OFÍCIO Nº 016/DINFRA/PRODIN/IFAM/2016

NOTA TÉCNICA N.º 037 – DINFRA/PRODIN/IFAM/2016

DA: COMISSÃO DE FISCALIZAÇÃO CONTRATO Nº 013/2015 – REITORIA.
A(O): CONSTRUMAIS CONSTRUÇÕES E SERVIÇOS LTDA – EPP E DINFRA.
ASS.: MUDANÇA NA LOCAÇÃO DO MURO FRONTAL DO CAMPUS DE TABATINGA

PLANTA DE LOCACAO
ESC 1/1000

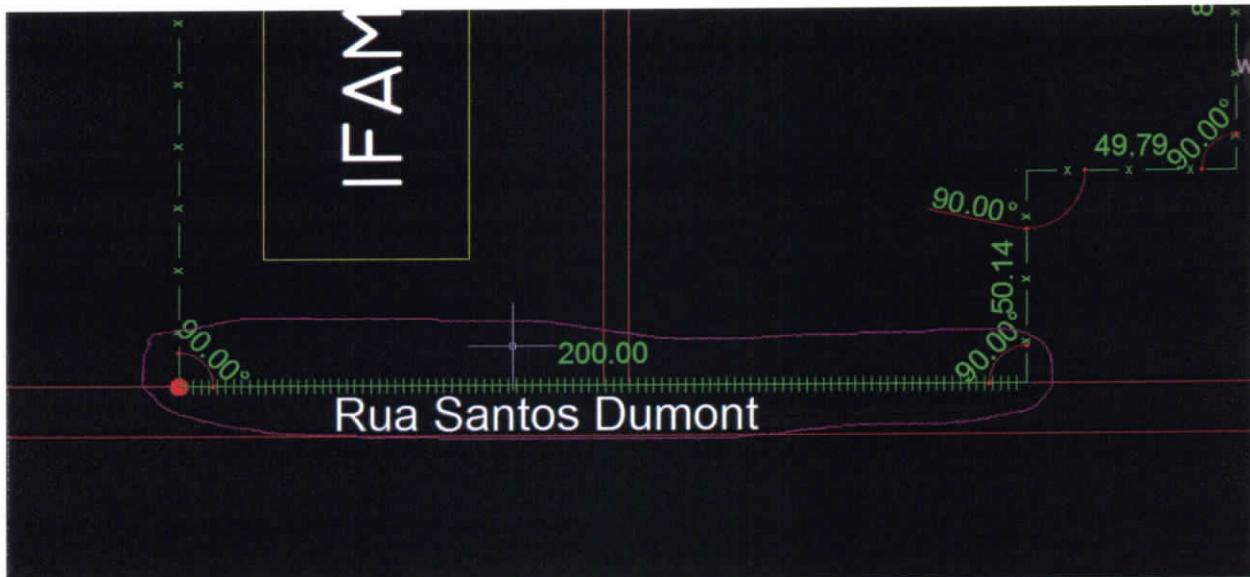
Conforme solicitado em Memorando eletrônico nº 3/2016 – DAP/TABATINGA (11.01.01.29.09) para a mudança da locação de 100 metros do muro frontal do Campus de Tabatinga prevendo a construção futura de um estacionamento para visitantes.

De acordo com visita técnica realizada no dia 19.02.2016 pela equipe de fiscalização (Eng. Gabriel Alencar e Eng. Arthur Brito) foi estipulado o recuo do muro frontal em 6,20 metros para o interior do campus. A única observação feita pela fiscalização é

que o recuo ocorra na extensão dos 200 metros do muro frontal do Campus e não somente em 100 metros conforme imagens abaixo:
